改善箇所説明図

不適合発生箇所
(アウタールーフ
水抜き穴部)

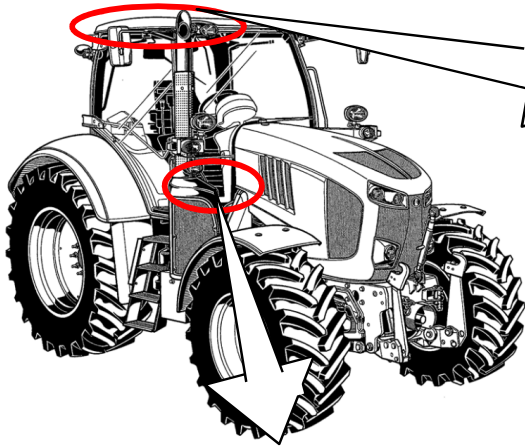
農耕トラクタのアウタールーフにおいて、成形時に樹脂間の溶着が不十分なため、水抜き穴加工の際に、溶着部に亀裂が入ることがある。そのため、当該亀裂からアウタールーフ内部に雨水等が侵入し、キャビン床下に溜まり、最悪の場合、エアコンプロアモータハーネスがショート、発火して、火災に至るおそれがある。

全車両、アウタールーフ水抜き穴へグロメットを追加し、エアコンプロアモータハーネスがキャビン床下に接触しないように固定する。また、エアコンプロアモータハーネスのコネクタ部端子を点検し、炭化痕もしくは腐食痕がある場合は、ハーネスを補修する。
